**ООО «Грузовые автомобили-Группа ГАЗ»**

## **Конструктивные изменения автомобилей «Урал»**

**(выпуск 6)**

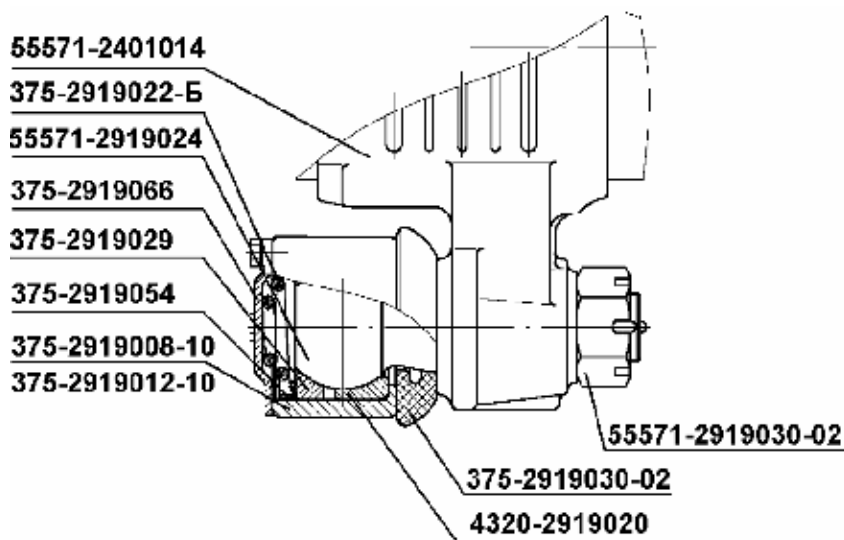
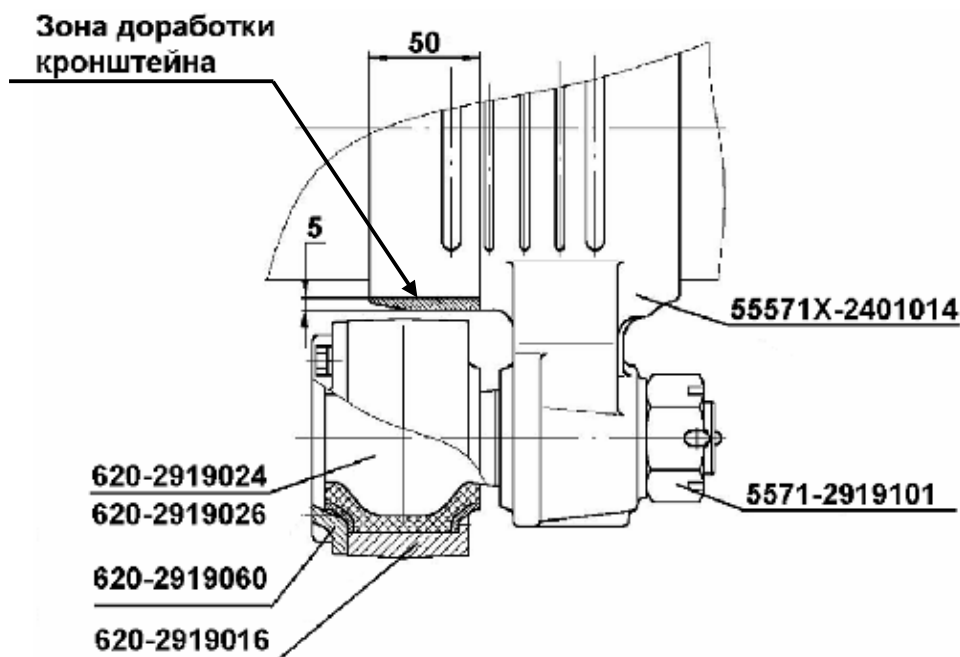
- обрезиненный палец свободно вставляется в головку и поджимается литой крышкой (величина натяга 4 мм);
- увеличена головка реактивной штанги, вследствие этого изменено расстояние между осью пальца и осью балки моста на опорных кронштейнах рессор с 135 до 140 мм;
- на пальце с коротким конусом верхней реактивной штанги шпонка не устанавливается.

\* **Примечание:** Взаимозаменяемость сохраняется с доработкой опорных кронштейнов рессоры (см. рис. 13).

1. Для установки новых штанг на автомобили, выпущенные до августа 2005 г., необходимо доработать опорные кронштейны рессор, для чего, в соответствии с приведенной схемой (см. рис. 13), снять 5 мм металла с поверхности кронштейна на ширине 50 мм (обеспечить зазор между литой поверхностью кронштейна и головкой реактивной штанги не менее 8 мм).

**4320-3103006-11 Ступица с тормозным барабаном и подшипником.****Было:**

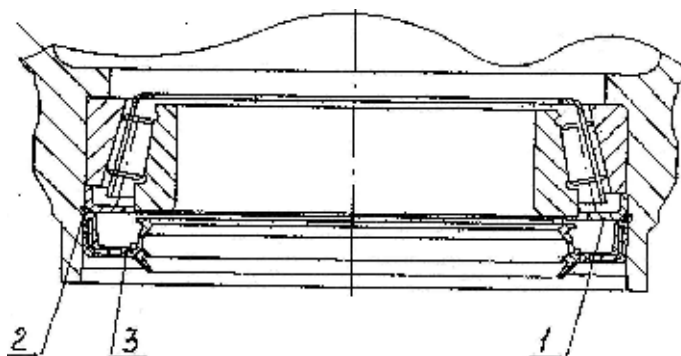
С 01.12.2002 года в конструкции ступицы колеса с тормозным барабаном и подшипником в сборе изменено уплотнение ступицы колеса.

Также изменилась геометрия ступицы **4320-3103015** – введена канавка Ø 184<sup>+0,52</sup> мм и шириной 3,4<sup>+0,25</sup> мм для установки стопорного кольца 4320-3103030 обоймы упорной 4320-3103074-01.

**Рис. 14.** Наконечники рулевых тяг

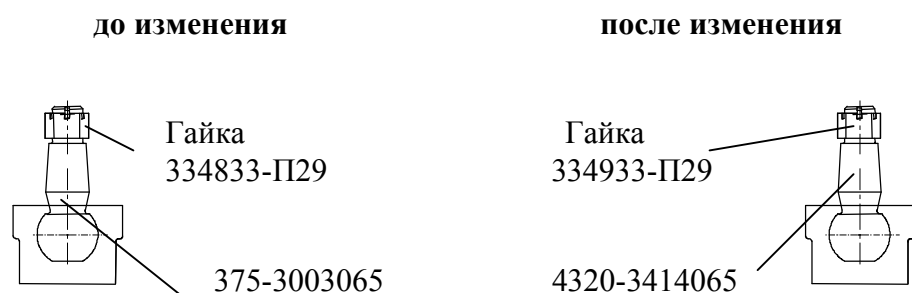
С декабря 2003г., для повышения несущей способности деталей и узлов рулевого управления внесены следующие конструктивные изменения:

- увеличены диаметры отверстий в сошке, маятниковом рычаге, рычагах и корпусах поворотных кулаков под пальцы наконечников рулевых тяг;
- увеличены диаметр посадочного конуса шарового пальца, диаметр резьбы на хвостовике пальца, применена соответствующая гайка крепления пальца.

Номенклатура деталей до и после изменения приведена в таблице 27 и на рис. 14 и 15.

Рис. 17. Поршень со штоком в сборе

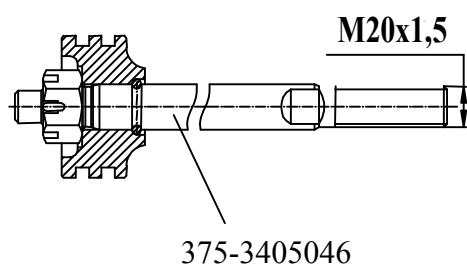
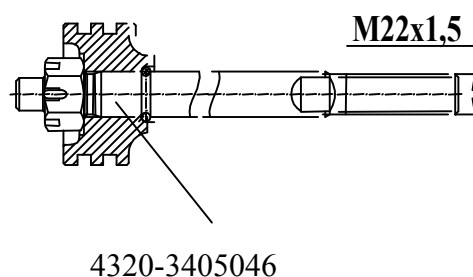
С марта-апреля 2003 г., для повышения несущей способности деталей и узлов рулевого управления внесены следующие конструктивные изменения (см. табл.28 и рис.16, 17, 18):

- увеличены диаметры отверстий в соответствующих сошках, кронштейне передней рессоры, переднем левом рычагах и корпусах поворотных кулаков под пальцы наконечников рулевых тяг и усилительного механизма;
- увеличены диаметр посадочного конуса шарового пальца, диаметр резьбы на хвостовике пальца, применена соответствующая гайка;
- увеличен диаметр резьбы на штоке усилительного механизма.

Рис. 19. Насос усилительного механизма рулевого управления

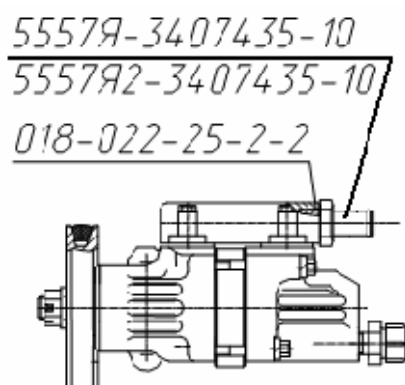
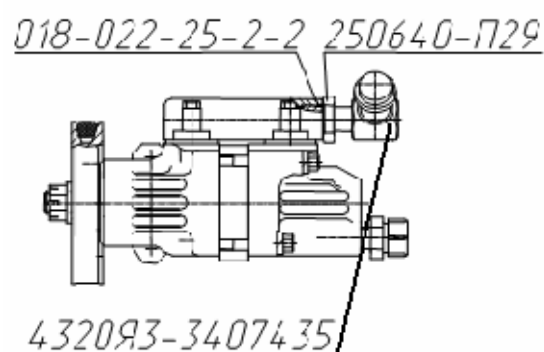
С июня 2005 г. в целях унификации кабин и рулевого управления масляный бак рулевого управления устанавливается на левой боковине капота. В связи с этим в рулевое управление внесены следующие конструктивные изменения:

- изменен всасывающий патрубок в насосе (рис.19);
- изменен масляный бак рулевого управления (рис.20);
- изменена укладка трубопроводов.

Рис. 21. Кронштейн маятникового рычага

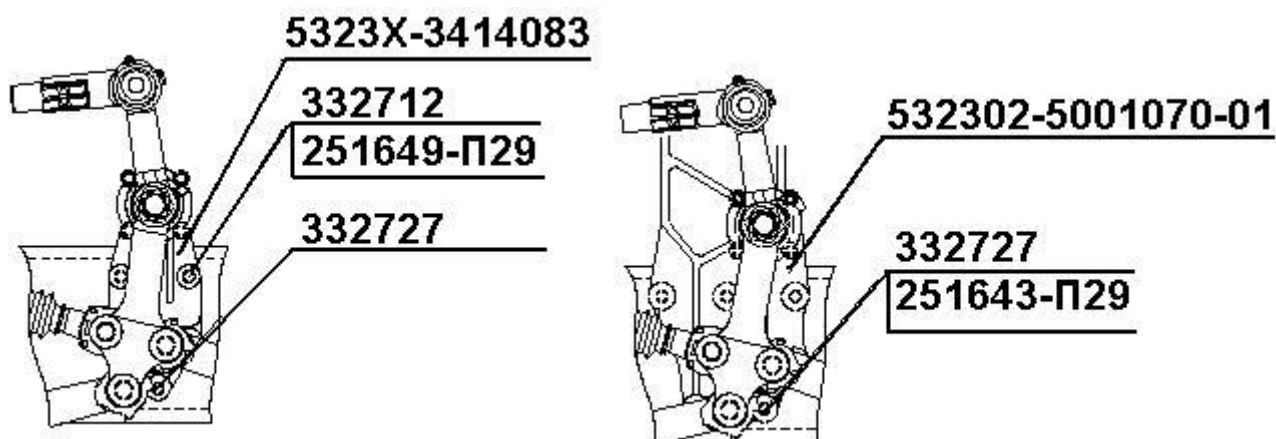
С августа 2005 г. на автомобилях Урал с колесной формулой 8 х 8 в целях унификации кронштейнов маятникового рычага в рулевое управление были внесены следующие конструктивные изменения:

Рис. 22.

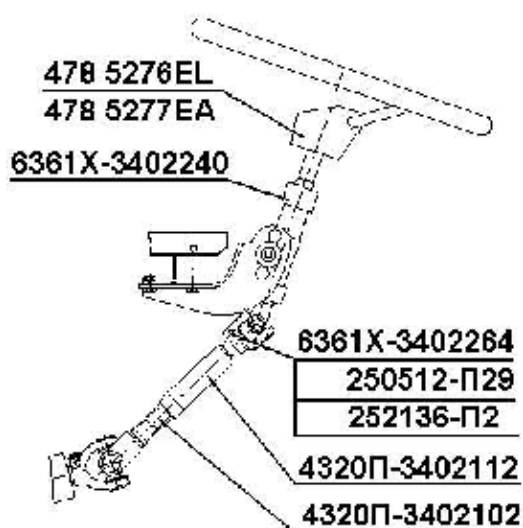
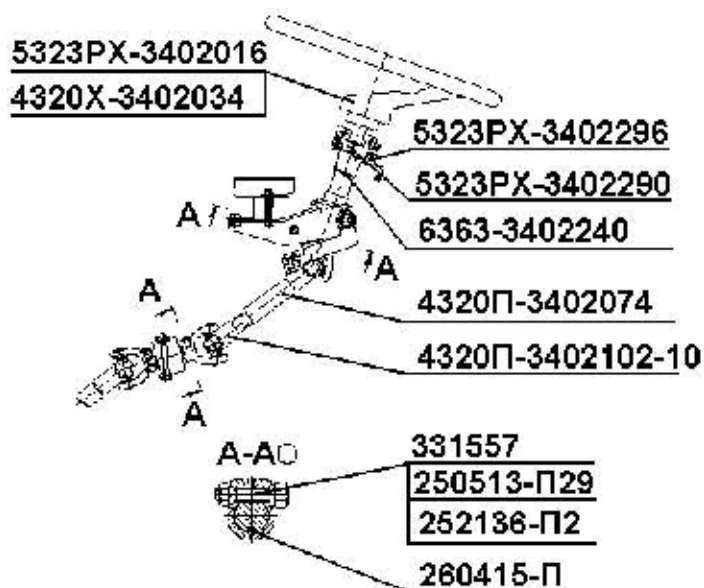
С ноября 2005 г. в целях замены импортных узлов отечественными, на автомобилях с кабинами конструкции «Ivesco», внедрены следующие конструктивные изменения:

- установлена измененная рулевая колонка;
- установлен измененный шарнир вала рулевого управления;
- установлена измененная втулка шлицевая с шарниром.

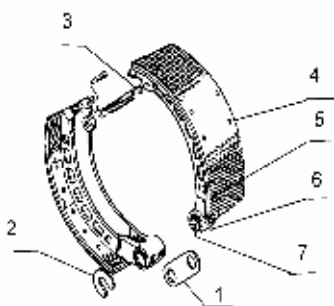
С февраля 1995 года, с целью улучшения подвижности тормозной колодки на оси, изменена конструкция колодки рабочего тормоза. Взамен латунной втулки **375-3501148** устанавливаются резиновые кольца **55571-3501099** с обеих сторон тормозной колодки (см. таблицу 33).

С апреля 2000 года, в соответствии с Правилами №13 ЕЖКО ООН накладка колодки **375-3501105-Д** замена на безасбестовую накладку **55571-3501105-10**.

Рис. 27.

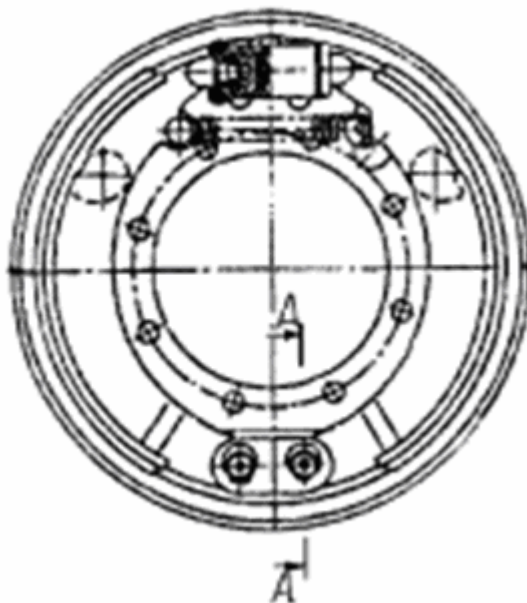
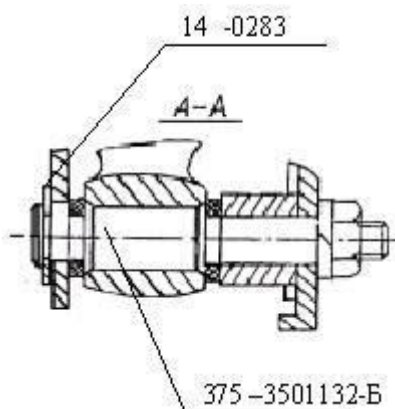
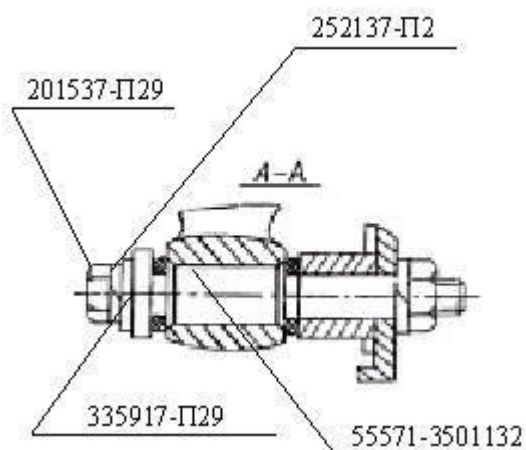
С целью повышения надежности крепления с 01.06.03 изменено крепление колодки тормоза (см. рис.26 и 27) за счет следующих конструктивных изменений:

1. Применены шайбы 335917-П29 в количестве 2-х штук вместо скоб 14-0283;
2. В оси колодки тормоза введено резьбовое отверстие М 12, в связи с чем изменился номенклатурный номер оси колодки вместо 375-3501132-Б стал 55571-3501132;
3. Для крепления колодок введены болты М12х22 – 201537-П29 Мкр. = 4,5 – 5,6 кгс\*м в количестве 2-х штук и шайбы 12.ОТ - 252137-П2 в количестве 2-х штук.

Рис. 28. Уплотнение трубопроводов пневмосистемы тормозов.

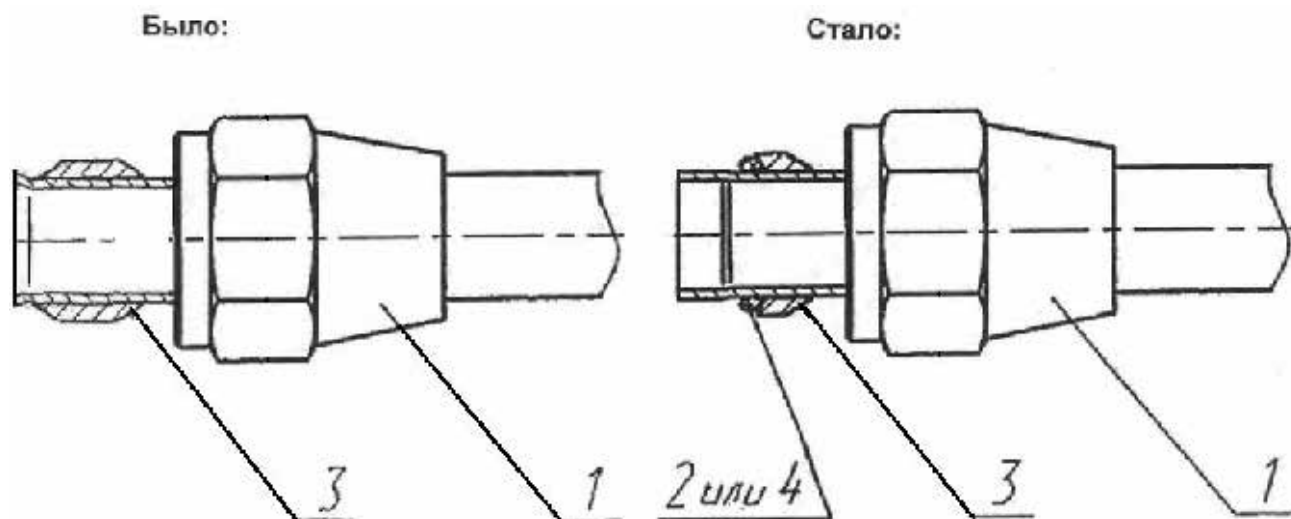
Для повышения герметичности пневмосистемы тормозов с 1.12.04 на автомобилях «Урал» устанавливаются трубопроводы с резиновыми кольцами (см. рис.28). Изменилась конфигурация муфты конусной (поз.3) и добавилось кольцо уплотнительное (поз. 4). Соответственно изменяются номера трубопроводов и установки пневмогидравлического привода тормозов. Взаимозаменяемость базового комплекта в сборе с кольцом уплотнительным (поз. 4) сохраняется с ранее выпускаемыми трубопроводами (см. таблицу 36).

Рис. 33

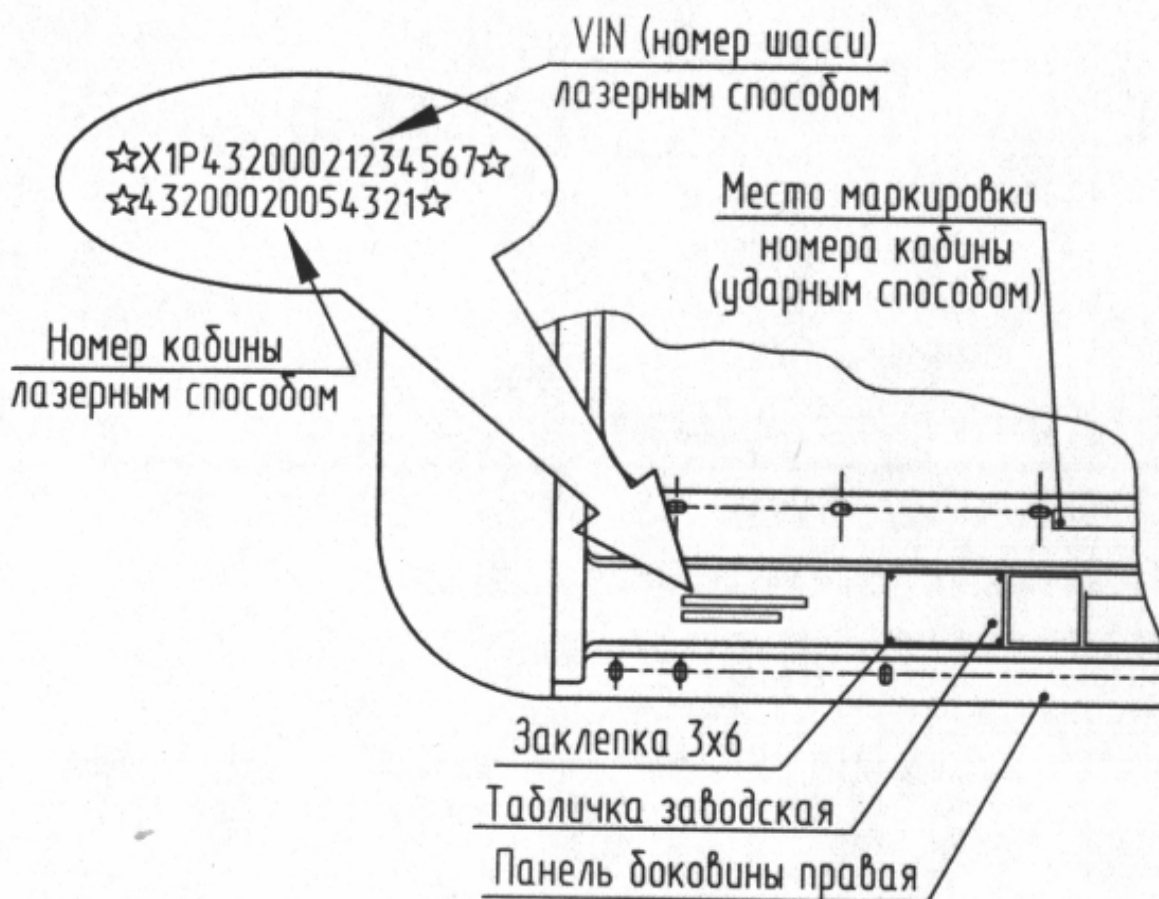
На автомобилях семейства Урал-4320, Урал-5557, Урал-43206, выпущенных позднее 01.10.2003 г., дополнительно к основной маркировке (выполненной на заводской табличке и маркировке номера шасси на правом лонжероне рамы) производится маркировка лазерным лучом идентификационного номера VIN либо номера шасси (в случае, если выпускается шасси для поставки организациям, устанавливающие спецтехнику) и номера кабины, в зоне левее таблички заводской. По внешнему виду маркировка представляет собой последовательность микролунок глубиной 0,4..0,5 мм (рис. 33).

**Рис. 34**

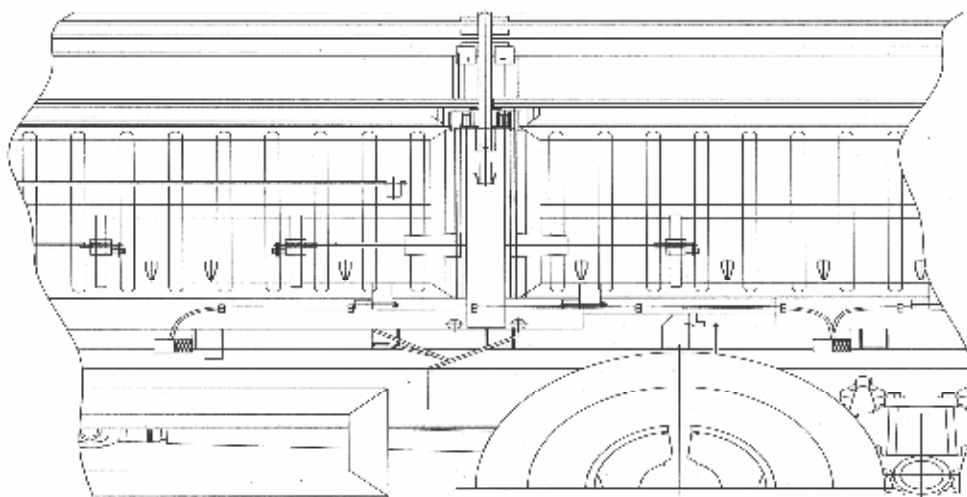
В связи с требованиями правил ЕЭК ООН №48 со 2 кв. 2004 г. вводится установка на платформе 432007-8500008-10 боковых габаритных фонарей. Крепление фонарей осуществляется на приварные кронштейны (см. таблицу 41 и рис.34).
